MISE EN PLACE DE L'AGENDA ACCESSIBILITE

15 rue du Docteur Marcland, BP 61730, 87025 LIMOGES Cedex
CENTRE HOSPITALIER ESQUIROL

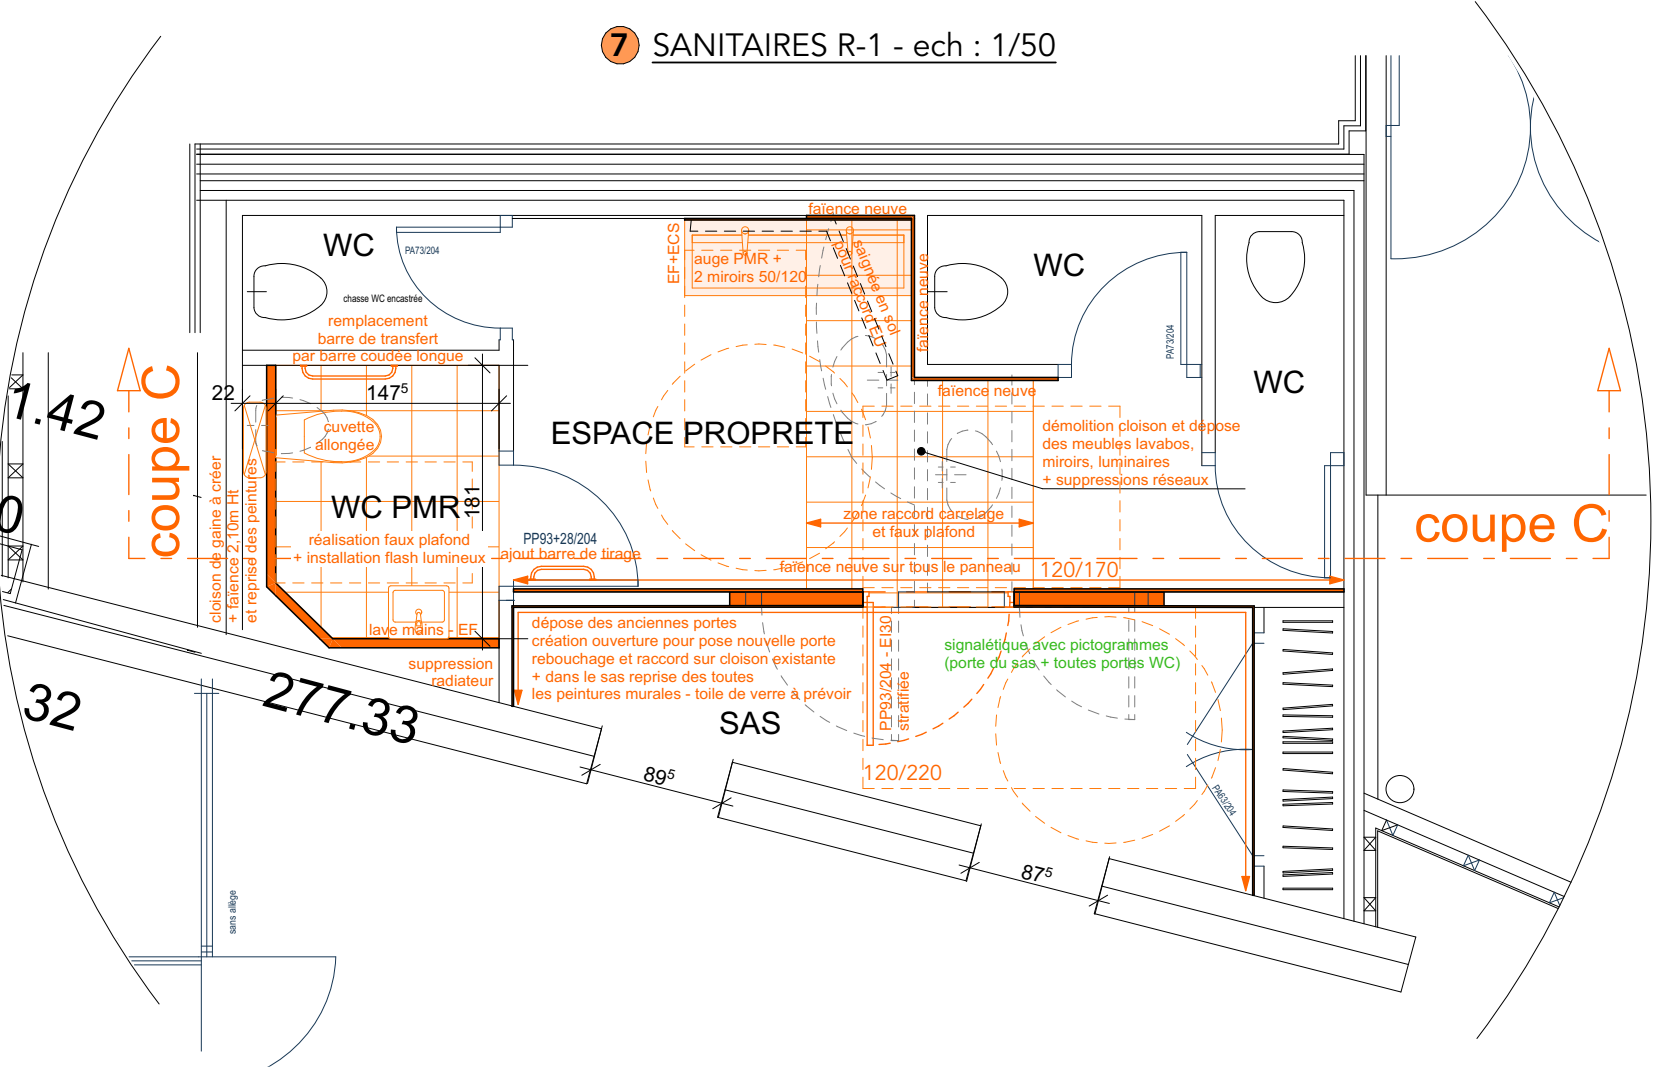
1	STATIONNEMENT > Absence de stationnement réservé PMR à proximité de l'entrée	TRAVAUX PROJETES 2 places de stationnement seront créées à proximité directe du chemin d'accès à l'entrée principale de l'établissement, l'une réservée PMR, l'autre réservée aux livraisons > PLACE PMR de 3,30 x 5,00m identifié par marquage au sol (logo) + panneau réglementaires > Surlongueur jusqu'au cheminement existant de 1,20m matérialisé par des zébrures peintes au sol > Dévers maximum de 2% Bande de guidage entre place de stationnement et entrée établissement > Renforcement de l'éclairage en façade entre place de stationnement et entrée bâtiment > Ensemble des nouveaux revêtements en enrobé
2	ACCES BATIMENT > Sonnette difficilement accessible du fait de la bande gravillonnée présentant un vide entre le cheminement et la paroi support de la sonnette, et présence d'équipement gênant (poubelle) > Tapis encastré présentant un ressaut	TRAVAUX PROJETES > Enlèvement du gravillon et réalisation d'un revêtement en béton balayé sur 1,70m de long au droit de la bande actuellement gravillonnée >Suppression du tapis remplacé par carrelage et tapis mince antidérapant posé

3	HALL CIRCULATION > Circulation non repérée dans le large hall	TRAVAUX PROJETES > Création d'une signalétique claire permettant d'identifier rapidement le bureau infirmier comme accueil de l'établissement
5	PORTES CHAMBRES > Absence de relief des numéros de chambre figurant sur les portes	TRAVAUX PROJETES > Ajout de numéros en relief sur chaque porte de chambre - 28 chambres concernées
6	SALLE D'EAU CHAMBRES > Barre de transfert à coté des cuvettes non adaptées, ne permettant pas le transfert > Absence d'une barre de douche verticale permettant de se relever > Absence d'un vide sous lavabo de 70cm de hauteur, 60cm de large et 30 cm de profondeur > Absence de barre de tirage sur porte	TRAVAUX PROJETES > Remplacement du plan vasque (récupération robinetterie existante) + raccordement réseaux > Remplacement barre de transfert > Pose d'une barre verticale dans la douche > Pose d'une barre de tirage sur porte

4	SANITAIRES PMR > Absence de la barre de tirage sur porte > Absence de barre de transfert à coté du WC > Absence de lave-mains dans le WC > Lavabo d'angle ne présentant pas l'espace d'usage en partie basse (vide de 70cm de hauteur, 30cm de profondeur et 60cm de largeur) > Porte accès WC dans le sas de 70cm > Surface d'assise cuvette située à une hauteur de 40cm	TRAVAUX PROJETES > Démolition partielle de la cloison intérieure permettant de supprimer le sas et créer un WC PMR conforme avec aire de manoeuvre, rotation de fauteuil et espaces d'usage > Remplacement du plan vasque (récupération de la robinetterie existante) > Remplacement de la cuvette WC sur bâti support par une cuvette allongée > Pose d'une barre de transfert > Pose d'une barre de tirage sur porte et remplacement du système de fermeture > Déplacement de l'équipement essuies-mains à une hauteur comprise entre 0,90 et 1,30m > Suppression commande éclairage par interrupteur à remplacer par une détection pour les 2 appareils > Ajout d'un flash lumineux sur SSI > Ajout d'une signalétique avec pictogrammes sur porte

8	<p><u>STATIONNEMENT et CHEMINEMENT JUSQU'A L'EQUIPEMENT</u></p> <p>> Absence de la surlongueur devant place PMR permettant à une personne en fauteuil de sortir par l'arrière de son véhicule</p> <p>> Absence de bande de guidage entre stationnement PMR et entrée bâtiment</p>	<p><u>TRAVAUX PROJETES</u></p> <p>> Marquage d'une bande de 1,20m devant place PMR en zebra de teinte blanche</p> <p>> Ajout d'une bande de guidage depuis la place de stationnement jusqu'au cheminement identifiable par une personne valvoyante, bordé d'espace vert bordure ou muret</p> <p>> Rebouchage trous >2cm le long de ce cheminement</p>
9	<p><u>EMMARCHEMENT EXTERIEURS</u></p> <p>Emmarchement < 3 marches</p> <p>> Absence ou effacement du contraste sur nes de marche et contremarche</p>	<p><u>TRAVAUX PROJETES</u></p> <p>> Mise en peinture des nez de marche et contremarche</p>

Coupe C sur sanitaire R-1 à transformer - ech : 1/50

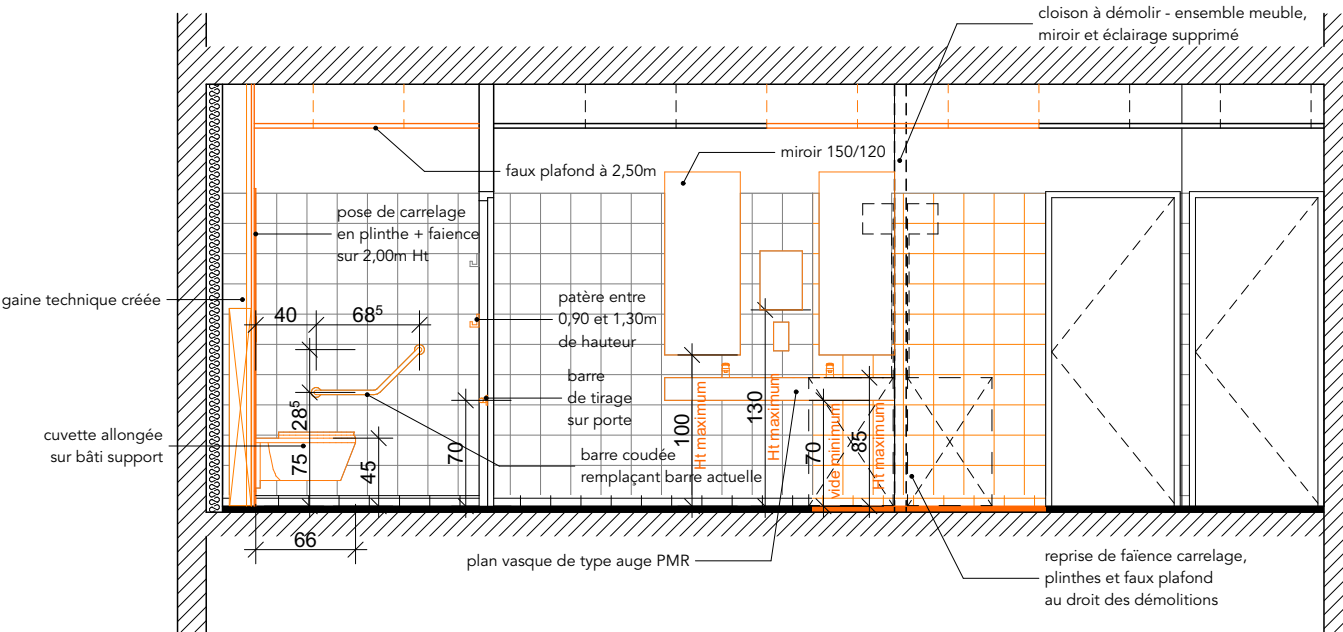
7	<p><u>SANITAIRES HALL R-1</u></p> <p>> Absence de l'espace de manoeuvre devant portes d'accès aux sanitaires</p> <p>> Absence de WC PMR dans le bloc sanitaire Homme</p> <p>> Absence de vide sous lavabos</p> <p>> Absence de lave-mains dans le WC PMR</p> <p>> Absence de barre de tirage sur porte WC PMR</p> <p>> Barre à coté de la cuvette ne permettant pas le transfert d'une PMR</p> <p>> Patère située à une hauteur >1,30m</p>	<p><u>TRAVAUX PROJETES</u></p> <p>> Démolition de la cloison séparant les sanitaires par sexe pour création d'un bloc sanitaire mixte avec 4 cabinets d'aisance dont 1 PMR et un sas propreté commun</p> <p>> Dépose des anciennes portes entre sas et espace propreté pour création d'une unique entrée sur le bloc sanitaire avec espace de manoeuvre de chaque coté de la porte</p> <p>> Installation d'un lavabo type auge à 80cm de hauteur avec vide en sous face de 70cm de hauteur, et 30cm de profondeur, compris raccordement des alimentations évacuations + miroir</p> <p>> Raccord en sol carrelage et faux plafond</p> <p>> Réfection du sanitaire PMR avec remplacement de la cuvette par une cuvette allongée, barre de transfert coudée, lave mains, barre de tirage sur porte, flash lumineux sur SSI</p> <p>> Installation d'une signalétique avec pictogramme sur les portes</p> <p>> Repose des distributeurs de papier à une hauteur comprise entre 0,90 et 1,30m</p>
